**Second opinion
kwelvoorziening Perkpolder**

1209917-000

Titel
Second opinion kwelvoorziening Perkpolder

Opdrachtgever	Project	Kenmerk	Pagina's
Dienst Landelijk Gebied Goes	1209917-000	1209917-000-BGS-0003	11

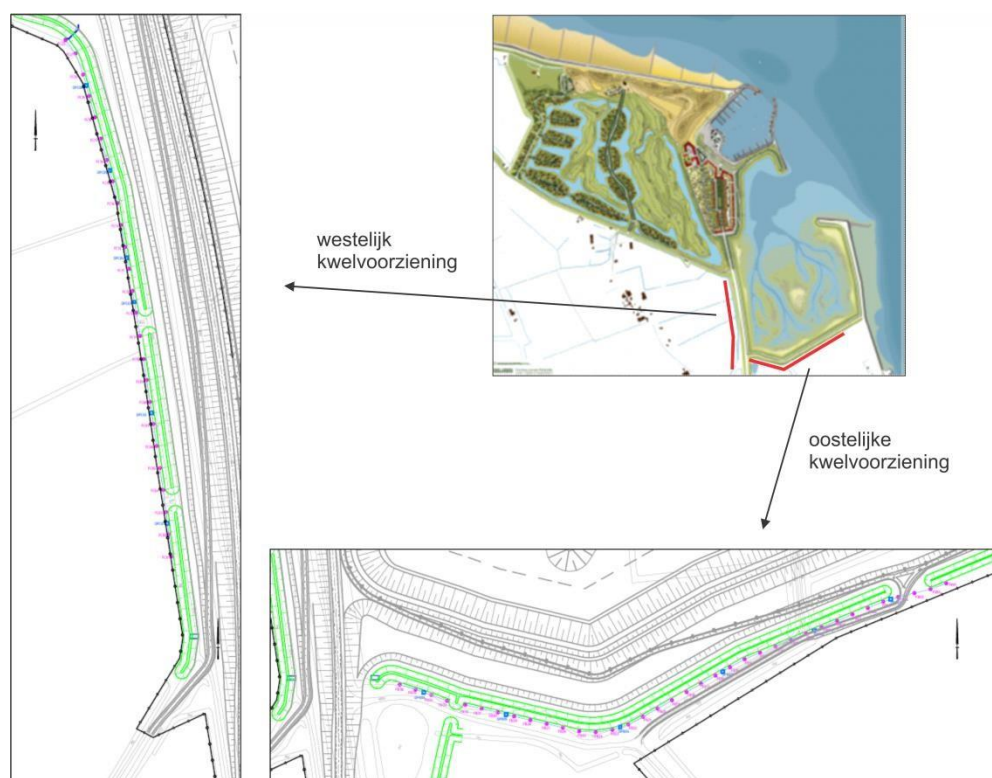
- significant af (zie Fig. 2) en daarmee de hydraulische weerstand (die nadert nul). Voor alle berekeningen is een hydraulische weerstand van 285 dagen. Het is onduidelijk wat de onzekerheid van de gebruikte geohydrologische parameters is en welke invloed dit heeft op de berekende effecten (RAP-0, RAP-A, RAP-B, RAP-C).

Ten opzichte van het bestaande ontwerp van kwelvoorziening, regelput en debietmeting is het ontwerp bijgesteld en verbeterd o.a. naar aanleiding van vragen en eisen van het waterschap, verandering van type kwelvoorziening en voortschrijdend inzicht. De ligging van de westelijke en oostelijke kwelvoorziening met de locatie van de verticale kwelbuizen en regelputten staan weergegeven in figuur 2. De volgende wijzigingen / verbeteringen zijn voorgesteld en meegenomen in het nieuwe ontwerp:

Figuur 3. Een zuidwest-noordoost doorsnede (door meetpunten EC110, EC111, EC101, EC102) met daarin de huidige dikte van de zoetwaterlens op basis van de nulmeting en de positie van de geplande verticale kwelbuizen

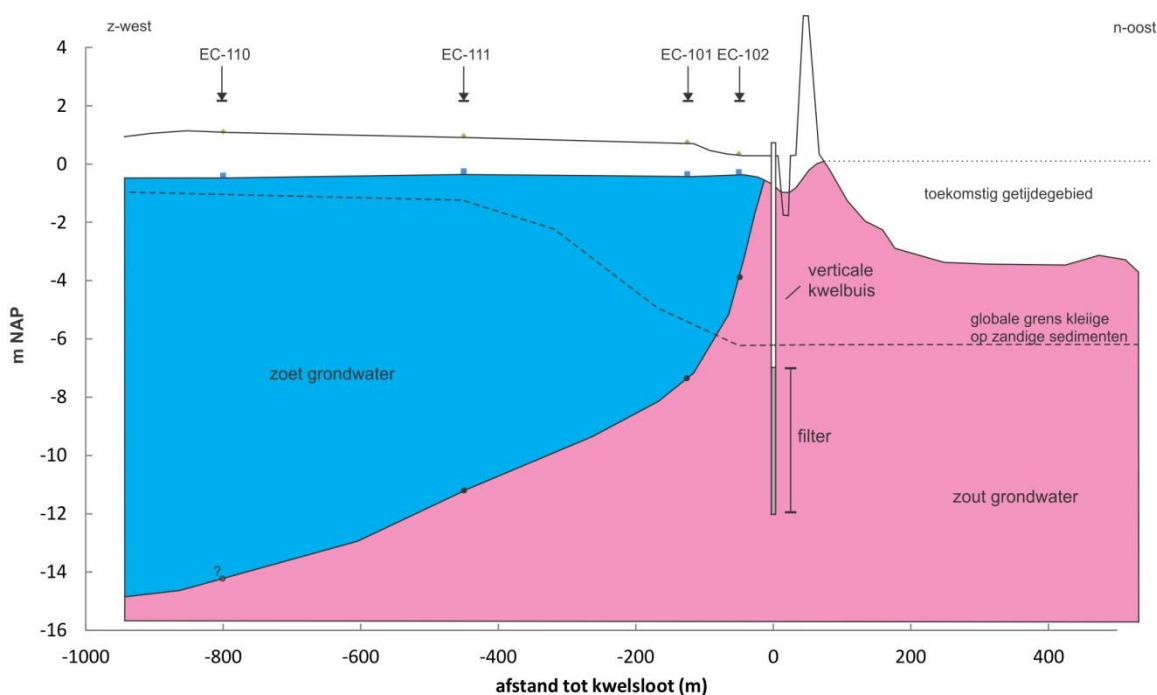
Ad 1) Uit de nulmeting (RAP-H) blijkt dat de zoetwaterbel zich uitstrekt tot op zeer korte afstand van de nieuwe zeedijk (< 50 m) (zie figuur 3) waardoor de zoetwaterbel zal gaan krimpen zonder mitigerende maatregelen.
